# Powiat Wrocławski

Znak sprawy: SP.ZP.272.111.2014

## INFORMACJA O ZAPYTANIACH I WYJAŚNIENIACH DOTYCZĄCYCH TREŚCI SPECYFIKACJI ISTOTNYCH WARUNKÓW ZAMÓWIENIA

**Zamawiający - Powiat Wrocławski** reprezentowany przez **Zarząd Powiatu Wrocławskiego**, informuje, że w dniu 18 i 26.08.2014r. wpłynęły przedstawione poniżej zapytania dotyczące treści specyfikacji istotnych warunków zamówienia w postępowaniu o udzielenie zamówienia publicznego prowadzonego w trybie przetargu nieograniczonego na **budowę chodnika przy ul. Brochowskiej w miejscowości Iwiny, gm. Siechnice**.

## Prefabrykat typu "ściek górski"

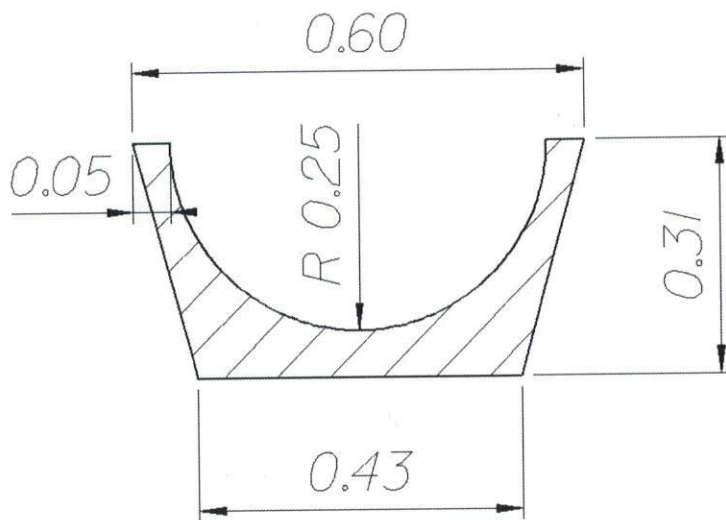
Prosimy o podanie parametrów technicznych ścieku typu „górskiego”, ponieważ ani w dokumentacji projektowej w części opisowej i w części rysunkowej nie są podane wymiary i parametry techniczne tego ścieku, ani w SST.

Poniżej przedstawiono przekrój ścieku typu „górski”. W przypadku potwierdzenia problemów z zakupem tego ścieku dopuszcza się zastosowanie innego prefabrykatu o parametrach nie gorszych. Zastosowanie innego prefabrykatu będzie wymagało zgody Zamawiającego.
